[ID_VIP: 8548] GUSPINI e PABILLONIS (SU) – Progetto per impianto agrivoltaico, di potenza pari a 18,38 MWp e delle relative opere di connessione alla RTN
Procedura riferita al Decreto legislativo n. 152 del 2006 – VIA (art. 23 - PNIEC).
Proponente: TEP Renewables (Pabillonis PV) S.r.l.
Parere tecnico istruttorio della Soprintendenza speciale per il PNRR.

Oggetto: [ID_VIP_8548] Guspini e Pabillonis (SU). Progetto per impianto agrivoltaico, di potenza pari a 18,38 MWp e delle relative opere di connessione alla RTN.
Procedura riferita al D.lgs. 152 del 2006 – VIA (art. 23 – PNIEC).
Proponente: TEP RENEWABLES (PABILLONIS PV) S.r.l.
Parere endoprocedimentale.

Elaborazione SS PNRR - Valutazione degli impatti cumulativi – In azzurro i punti di localizzazione degli aerogeneratori dell'impianto eolico esistente.

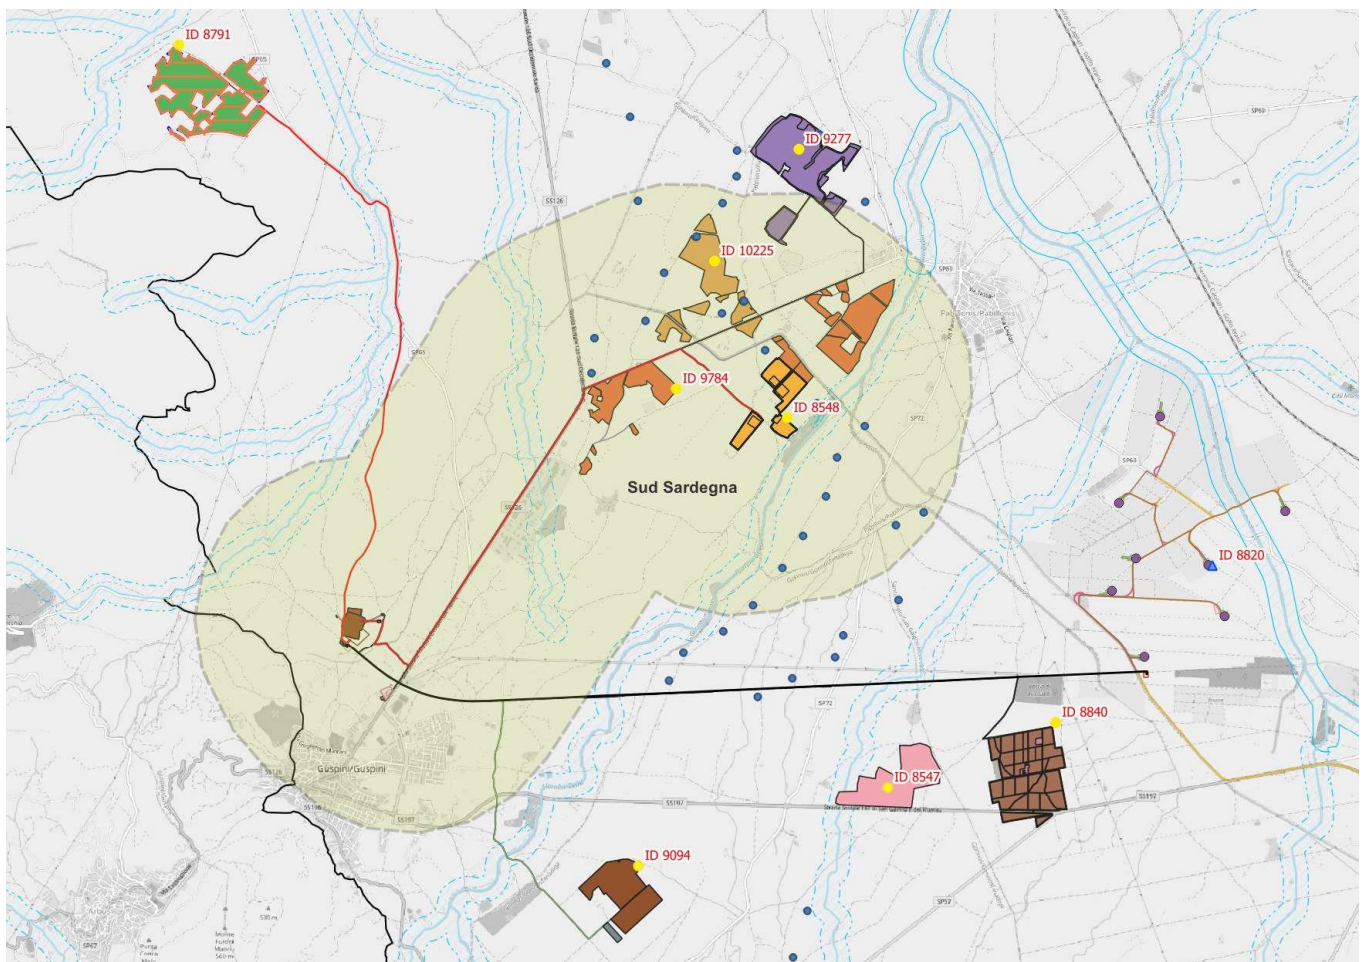
CONSIDERATO che, in merito alla verifica degli impatti cumulativi si deve rilevare che allo stato attuale l'area di impianto risulta già interessata dalla presenza di un impianto eolico costituito da n. 33 aerogeneratori, di cui almeno due posti a circa 200 metri dall'area di progetto, le cui possibili interferenze non risultano essere state valutate dal Proponente;

Estratto della Carta dell’uso del suolo

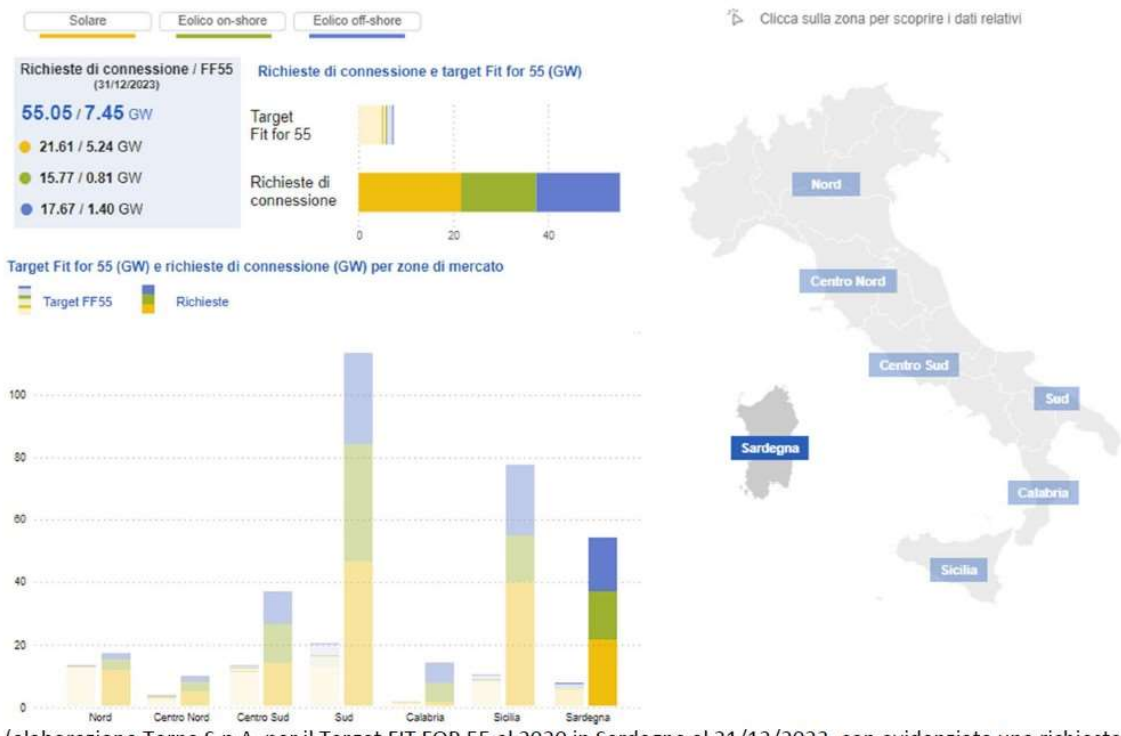
“Colture intensive” >. Si rileva difatti che il lotto limitrofo al corso d’acqua Flumini Bellu ed alla relativa fascia di rispetto, rientra all’interno di “Aree prevalentemente occupate da colture agrarie con presenza di spazi naturali importanti”;
